大型トラック 電気装置（RCIOM接続ハーネス）のリコールについて

（届出日：令和3年11月8日 開始日：令和3年11月8日）

リコール番号 5047

改善箇所説明図

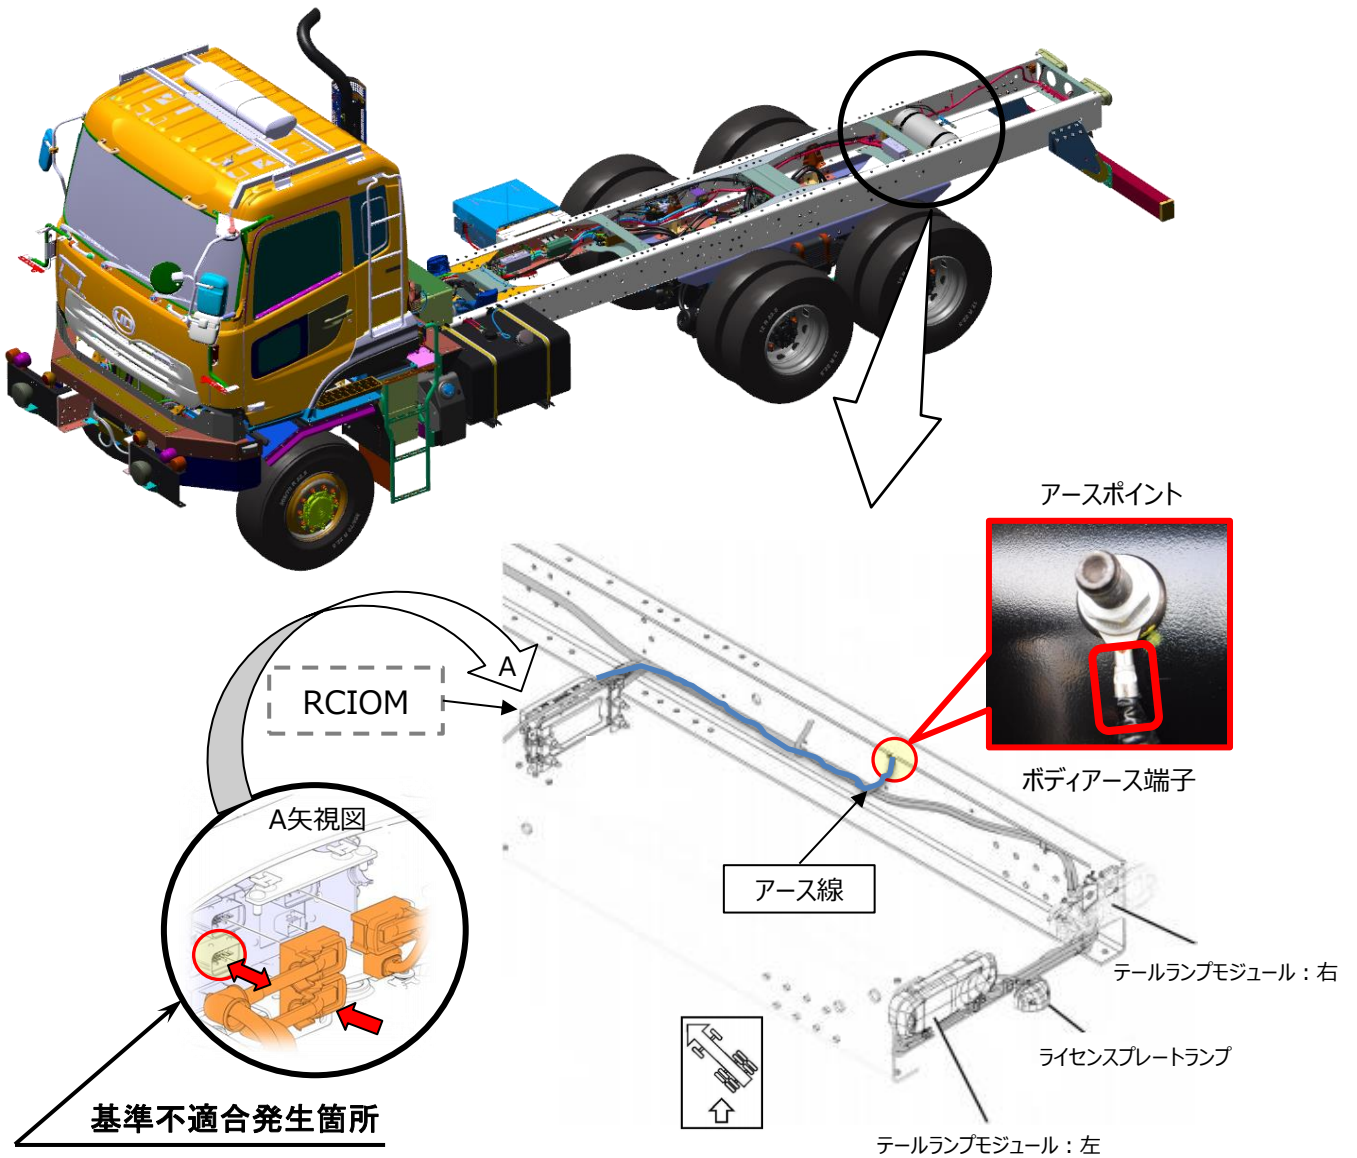
除雪車両（総輪駆動車）において、リアシャーシ入力モジュール（RCIOM）に接続するハーネスのボディアース端子部の防水処理が不適切なため、雨水または雪解け水等がアース線に浸透しRCIOM接続コネクタ内を腐食させることがあります。そのため、導通不良または短絡により運転席のマルチディスプレイモニターに警告メッセージが表示され、テールランプ類が不点灯となるおそれがあります。

全車両、アース線を対策品に交換します。また、RCIOM接続コネクタを点検し、腐食状態が酷い場合はハーネス全体及びRCIOMを新品に交換します。
 対策品の準備に時間を要するため、暫定措置としてアース線のボディアース端子部にブチルテープで防水処理を実施し、対策品の準備ができ次第、恒久対策を実施します。なお、RCIOM接続側ハーネスコネクタを点検し、腐食状態がみられる場合はコネクタを新品に交換します。

識別：改善済車両には故障診断ツール接続コネクタに黄色ペイントを塗布する。
